建设项目征询公众意见牌

根据不动产权证权利人名称变更，该项目建设单位由佛山市顺德区容桂土地发展有限公司变更为佛山市顺德区容桂碧湖置业发展有限公司。

变更前的5栋 消防站首层、夹层平面图

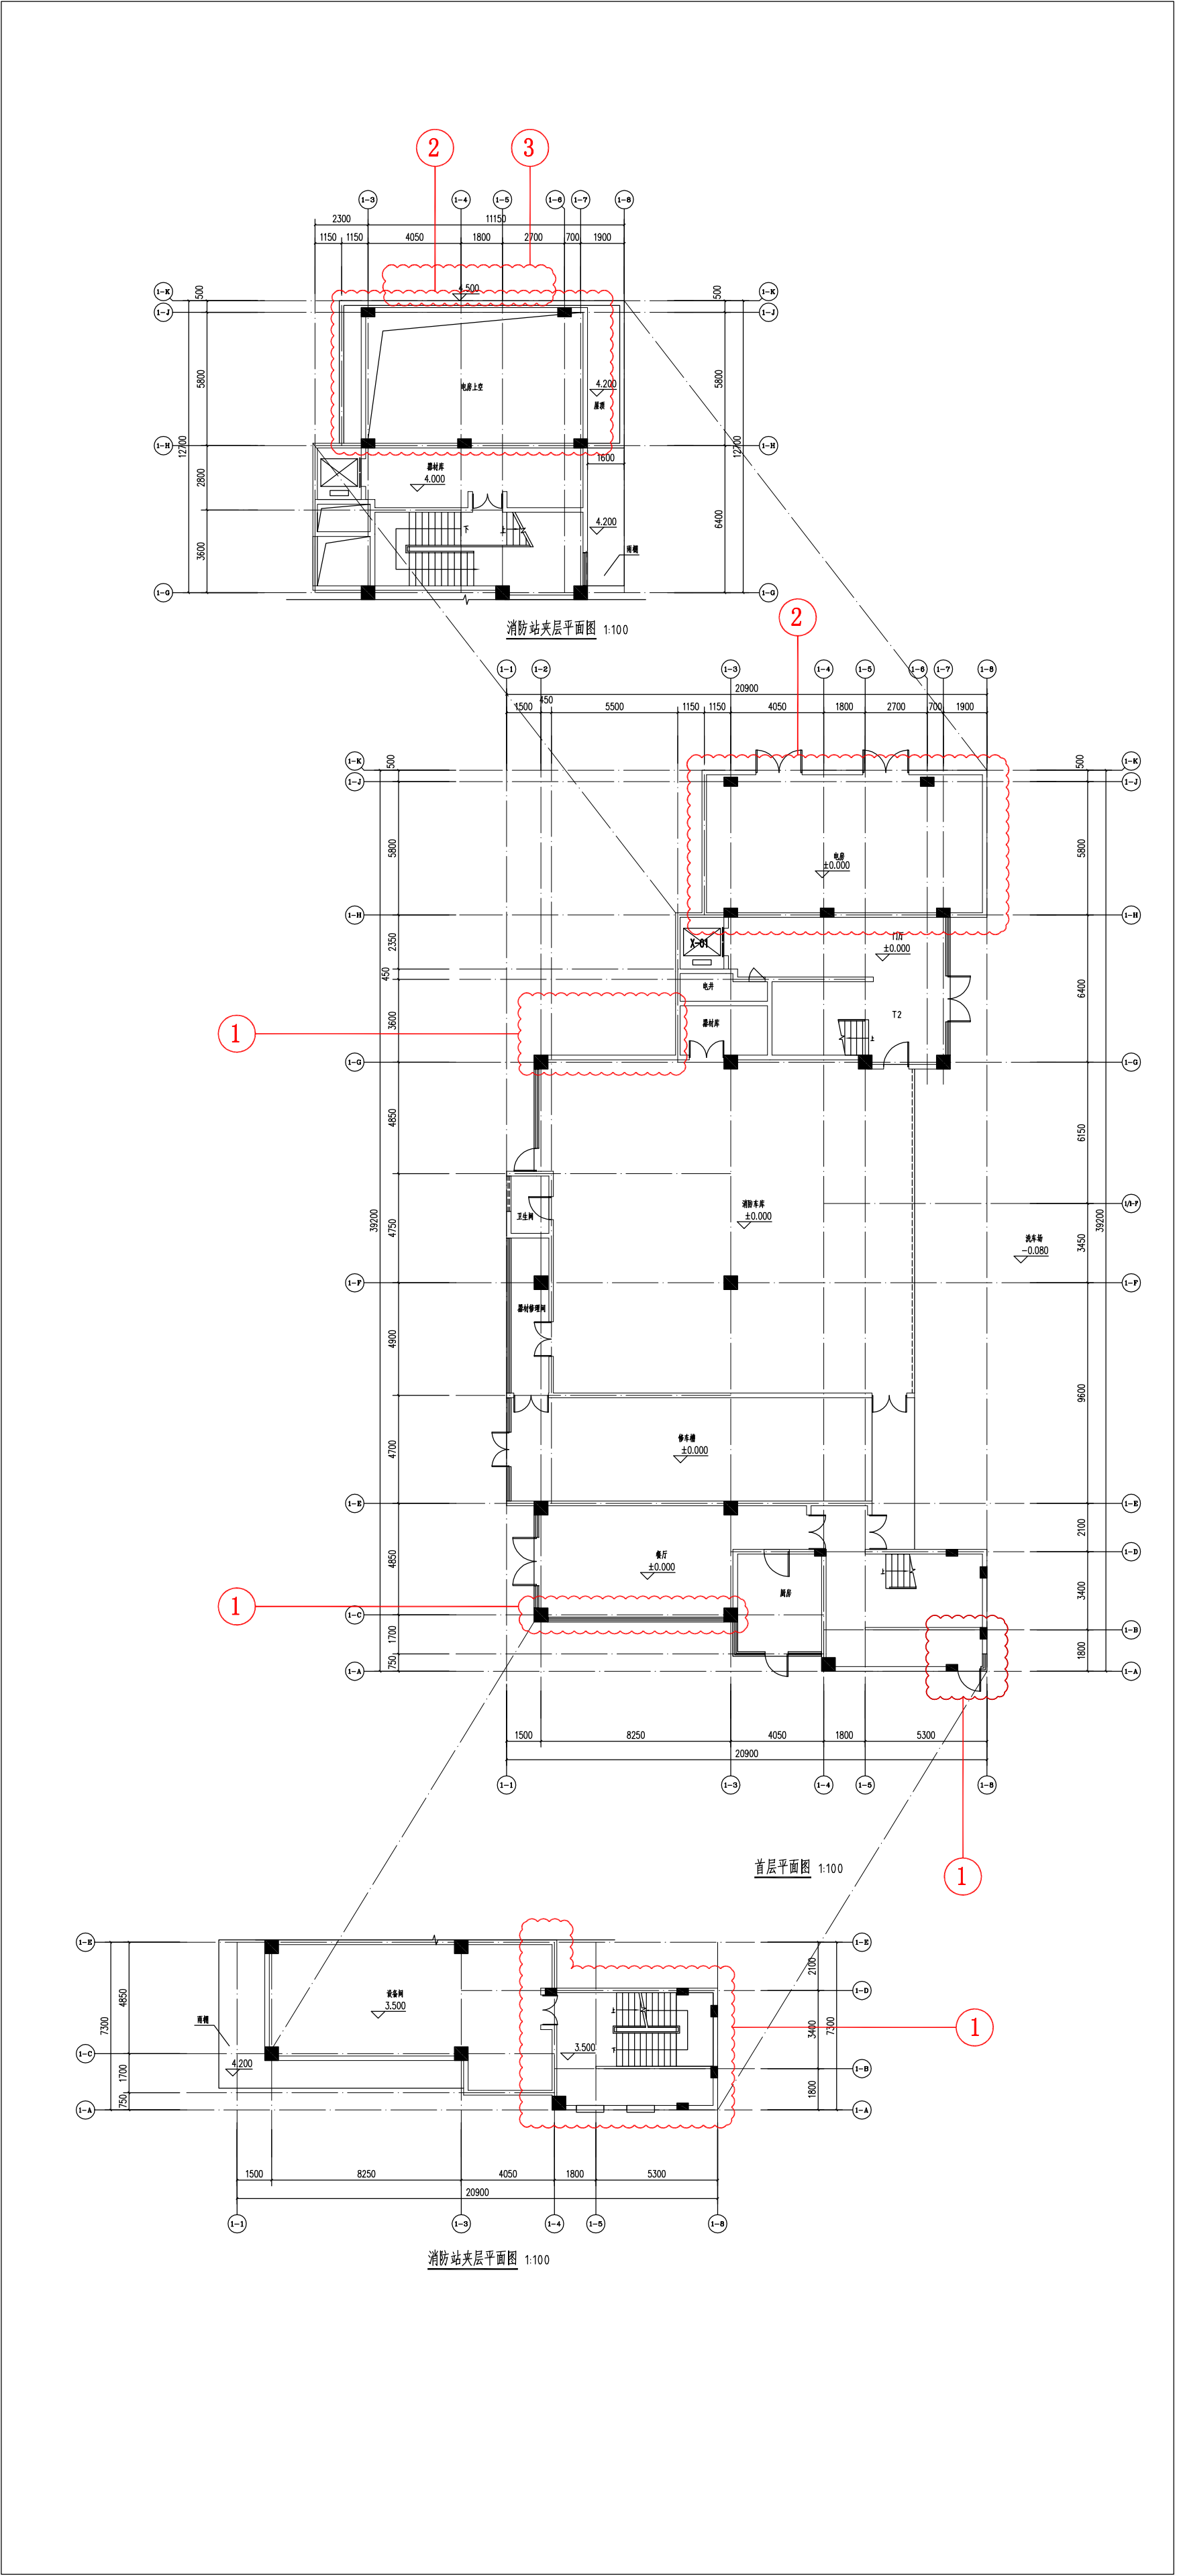
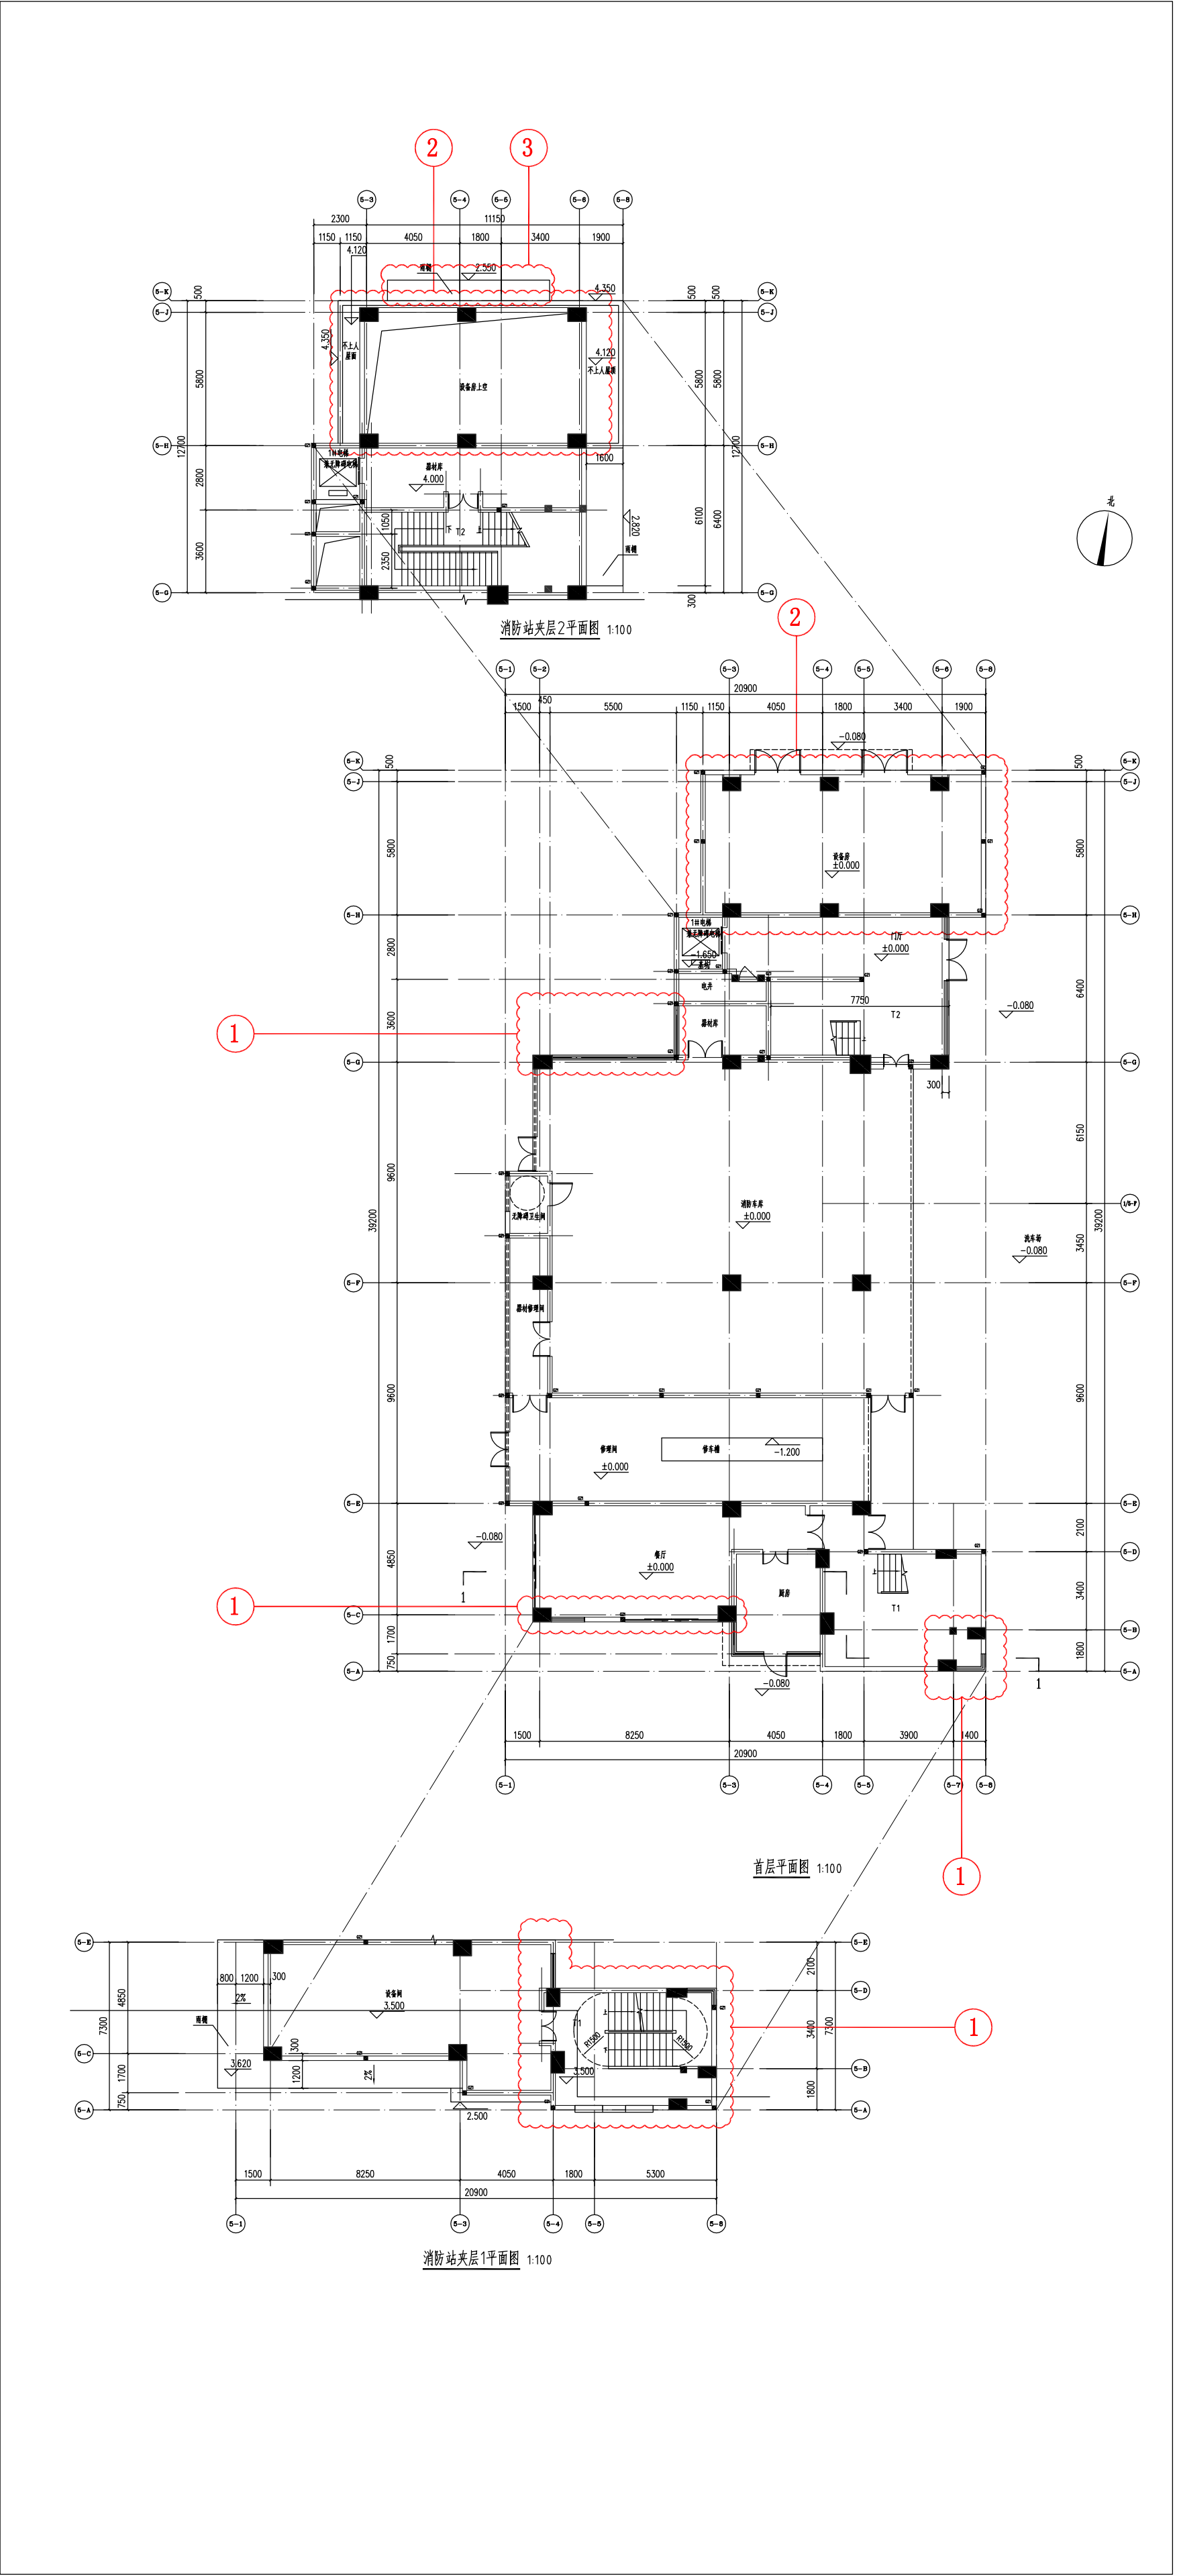
1. 平面窗位置调整。
2. 首层配电房调整为设备房。
3. 设备房雨棚调整。

1. 平面窗位置调整。
2. 设备房雨棚调整。
